廃炉発官 R 4 第 1 2 7 号
令和 4 年 1 0 月 2 0 日

福島第一原子力発電所 特定原子力施設に係る実施計画 変更認可申請書

仮設集積場所の最小化を目的に一時保管エリアの追設及び解除、使用済保護衣等一時保管エリアから瓦礫類一時保管エリアへの転用を行う。

併せて、2024年度までの放射性固体廃棄物等の想定保管量と保管容量の更新及び固体廃棄物管理に関する体制変更に伴い、下記の通り変更を行う。

図4

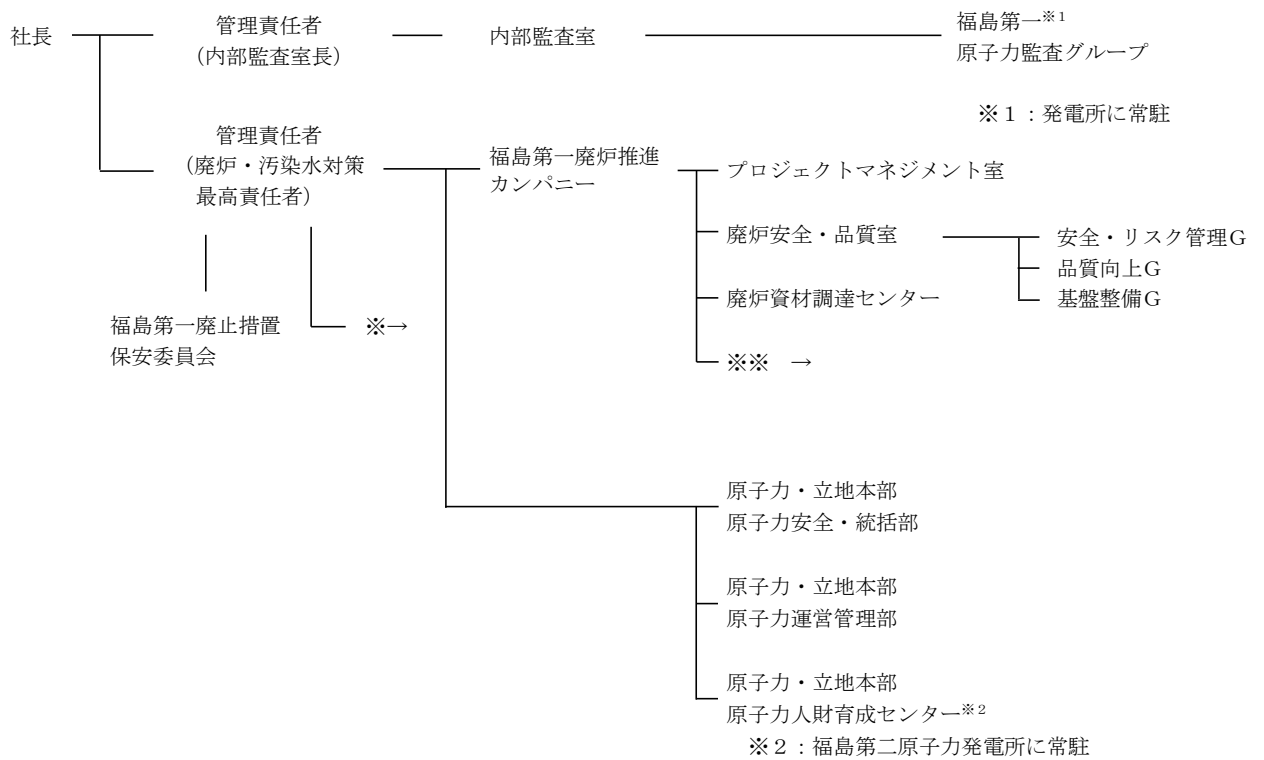
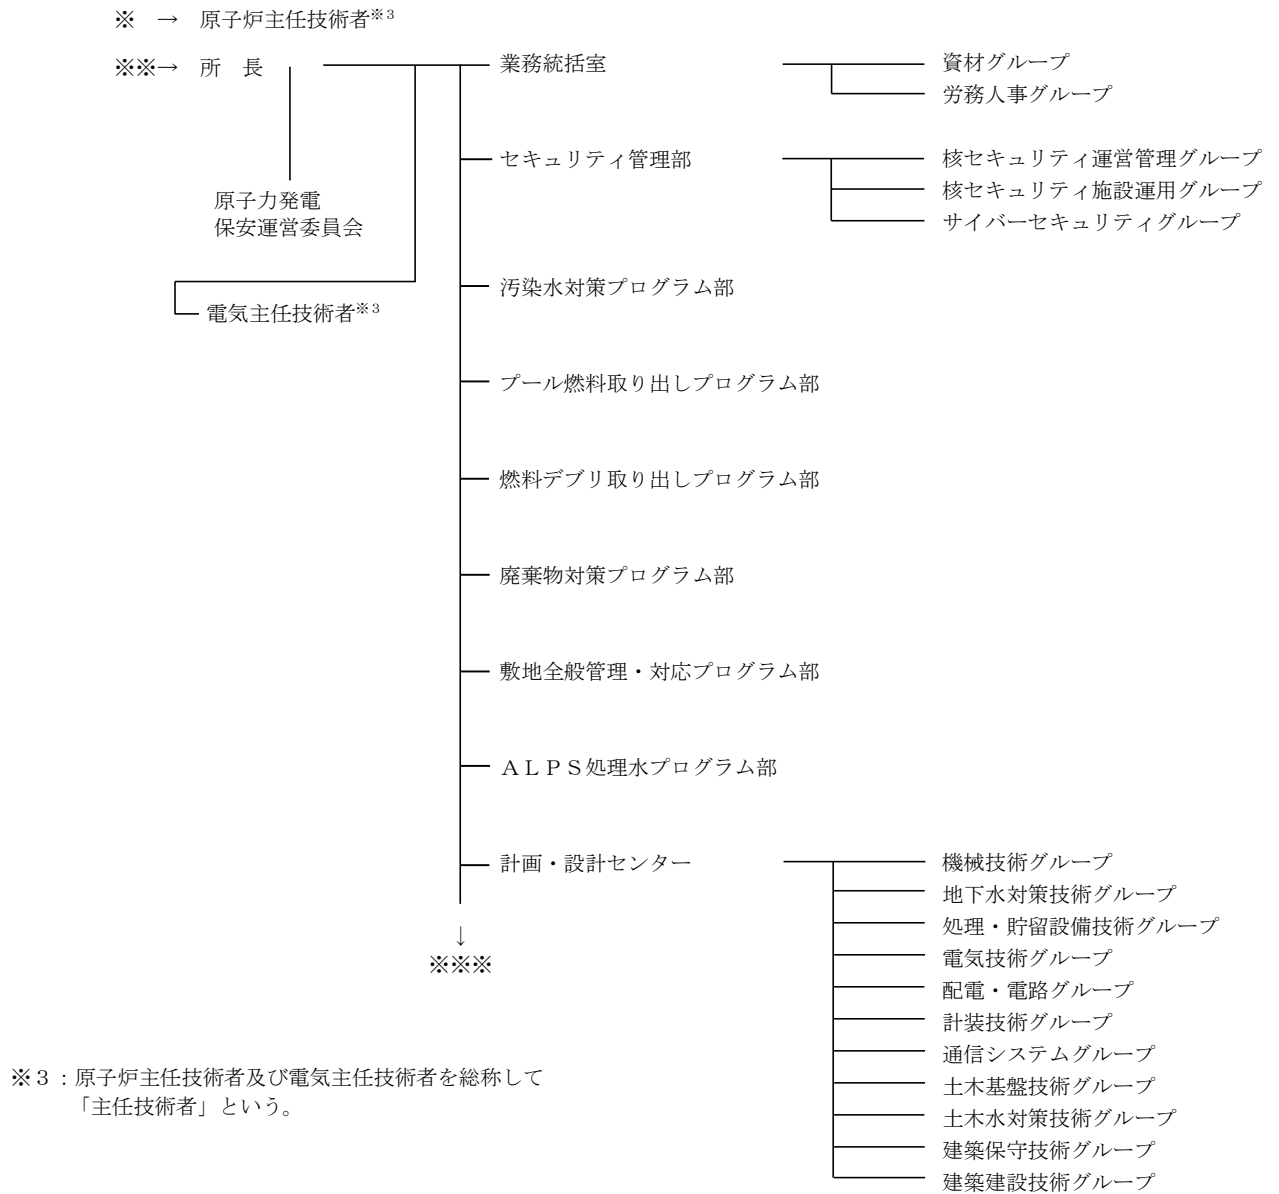
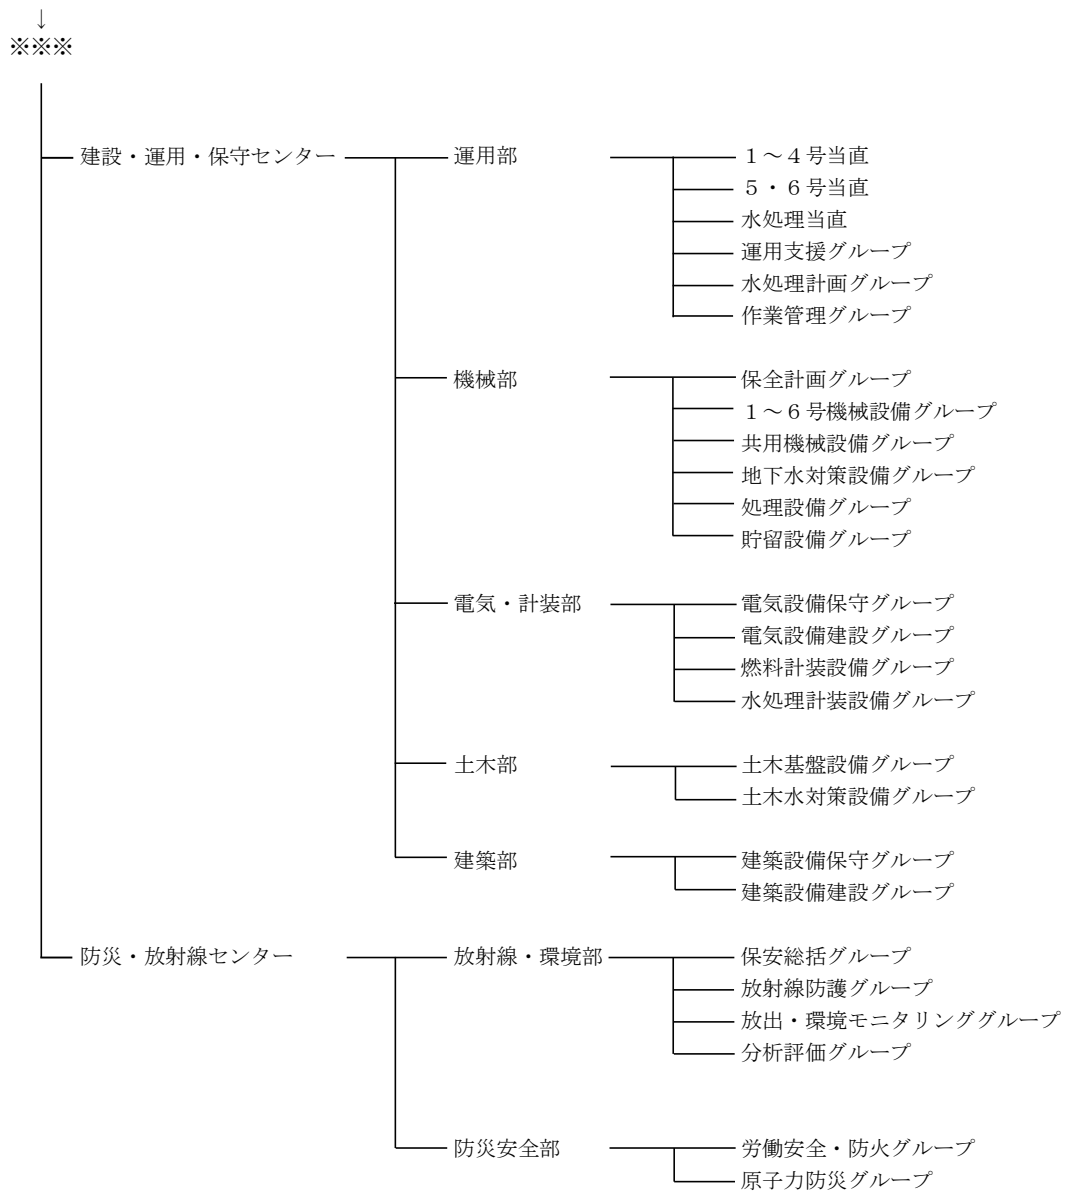
- ・固体廃棄物管理に関する体制変更に伴う変更

発電所の保安に関する組織は、図4のとおりとする。

図4

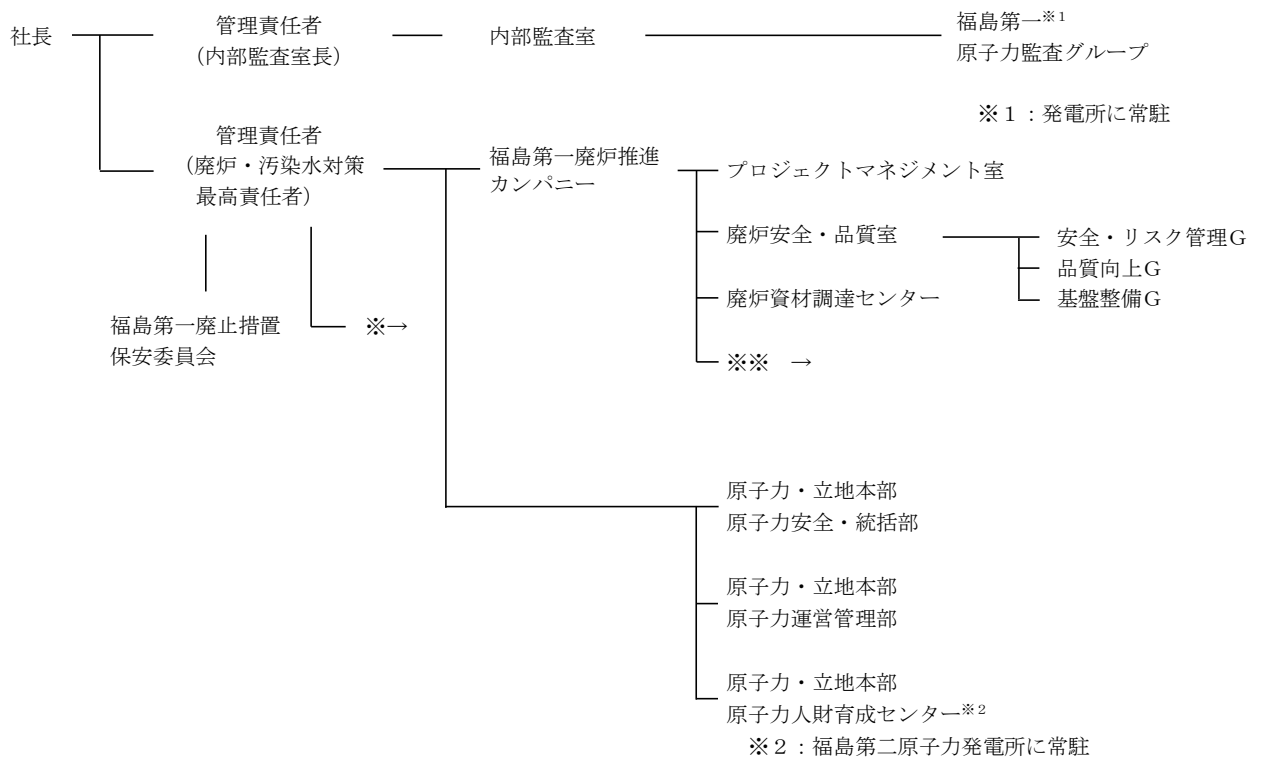
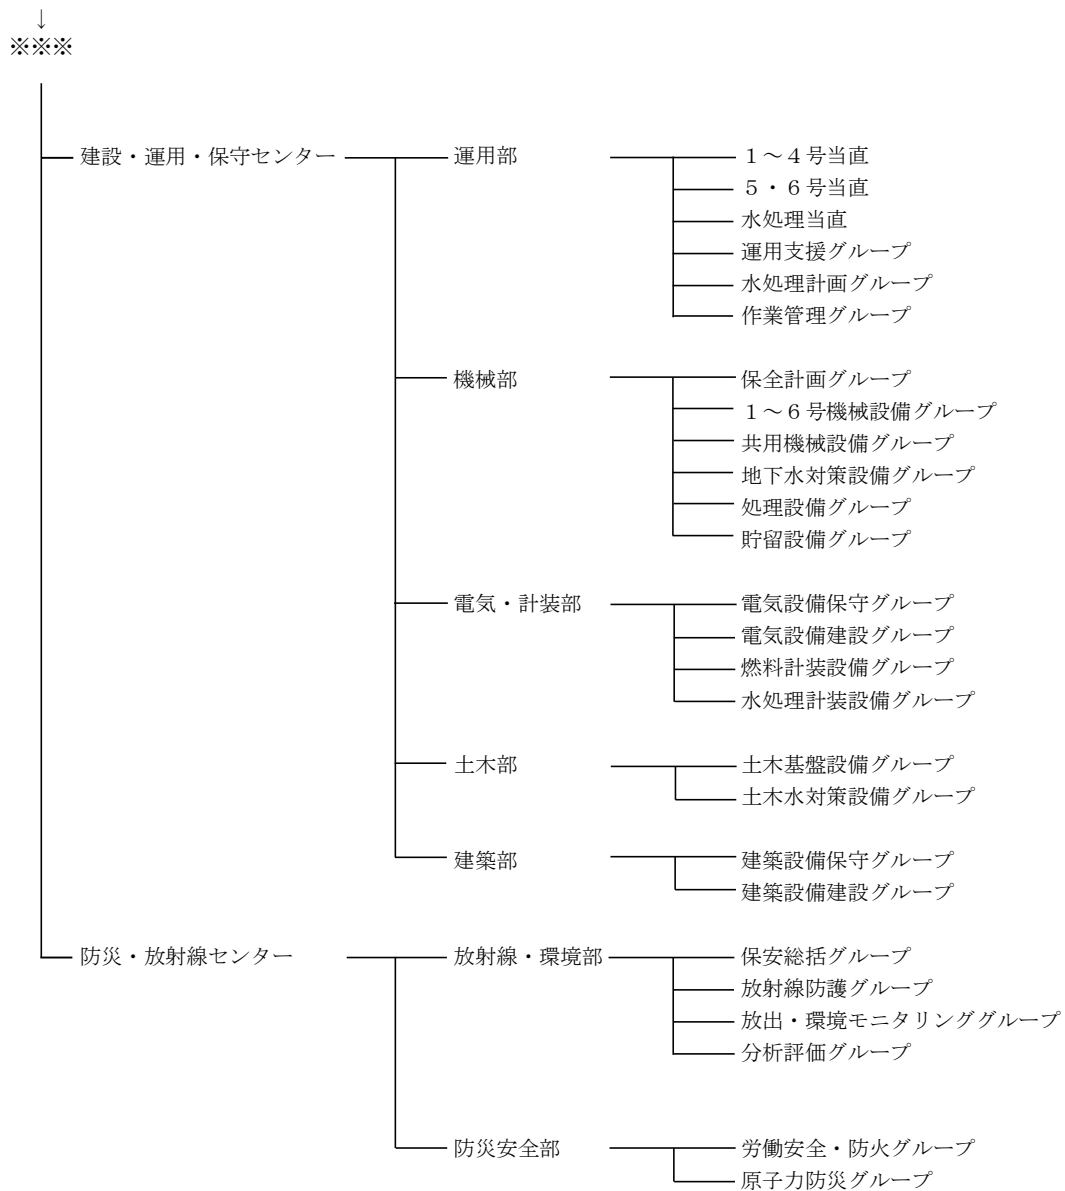
- ・ 固体廃棄物管理に関する体制変更に伴う変更

発電所の保安に関する組織は、図4のとおりとする。

図2. 1. 1-1 一時保管エリア配置図

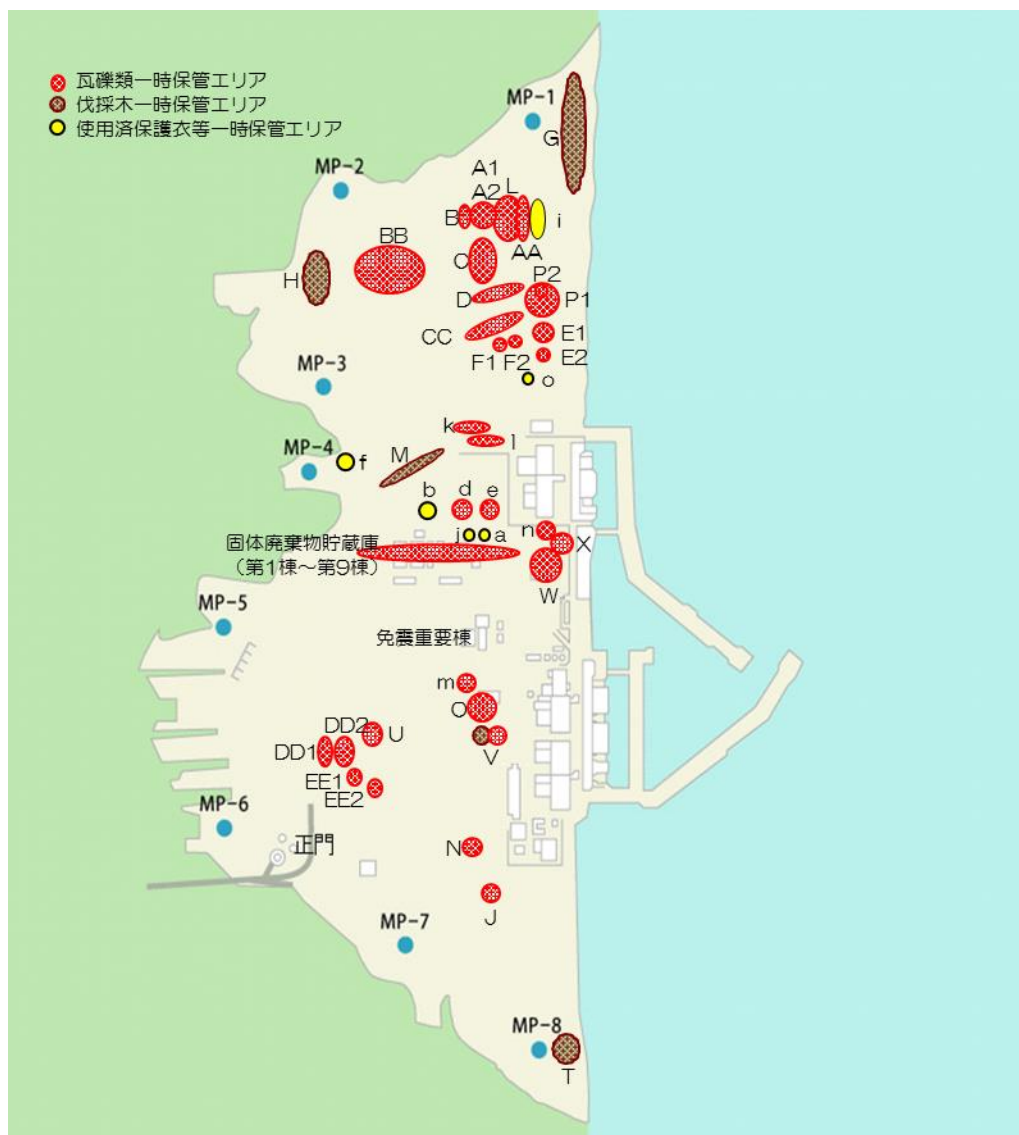
- ・一時保管エリアの追設及び解除，使用済保護衣等一時保管エリアから瓦礫類一時保管エリアへの転用に伴う変更
- ・2024年度までの放射性固体廃棄物等の想定保管量と保管容量の更新に伴う変更
- ・記載の適正化

※：一時保管エリアk，1は主に瓦礫類を保管するものの，使用済保護衣等の保管も行う。

図2. 1. 1-2-1 瓦礫等の想定保管量

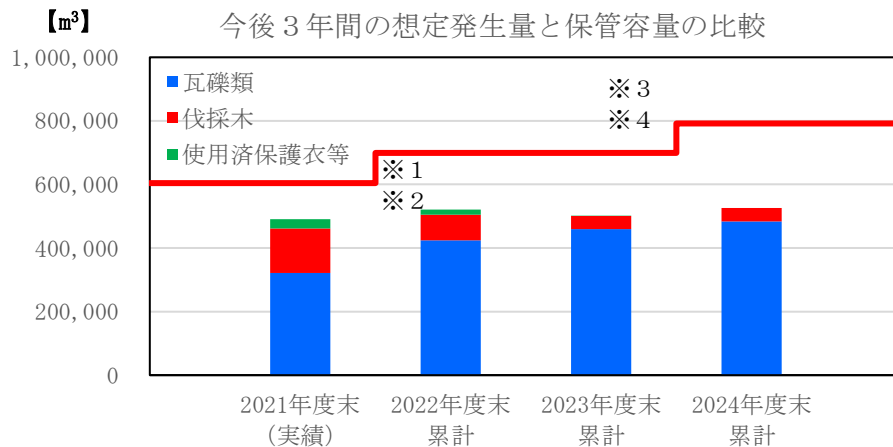
※1: 瓦礫類一時保管エリアBB, CC, DD1, DD2, EE1, EE2, k, lの運用を開始することによる増加

※3: 瓦礫類一時保管エリアA2に保管を開始することによる増加

※4: 固体廃棄物貯蔵庫第10-A棟, 固体廃棄物貯蔵庫第10-B棟, 固体廃棄物貯蔵庫第10-C棟の運用を開始することによる増加

図2. 1. 1-2-2 瓦礫類の線量区分毎の想定保管量と保管容量の比較

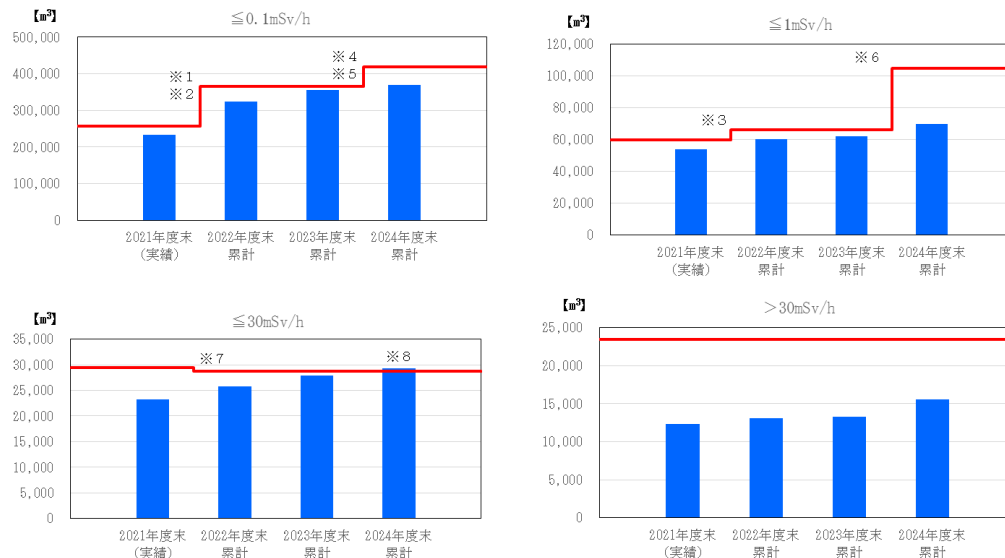
※1: 瓦礫類一時保管エリアBB, CC, DD1, DD2, EE1, EE2, k, lの運用を開始することによる増加

※2: 瓦礫類一時保管エリアdの保管容量を増加させた運用を開始することによる増加。瓦礫類一時保管エリアF1の受入目安表面線量率変更に伴う増加

※7: 瓦礫類一時保管エリアF1の受入目安表面線量率変更に伴う減少

※8: 超過分は上位の線量区分へ移動させることで、保管容量の超過を回避

図 2. 1. 1 - 2 - 4 使用済保護衣等の想定保管量と保管容量の比較

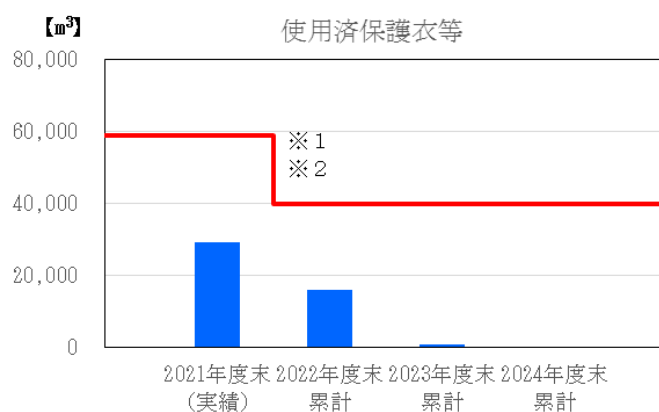
※ 1：一時保管エリア k, l は、瓦礫類と使用済保護衣等を保管するが、主に瓦礫類の保管をすることから、その保管容量は除外

※ 2：一時保管エリア c, g の解除による減少
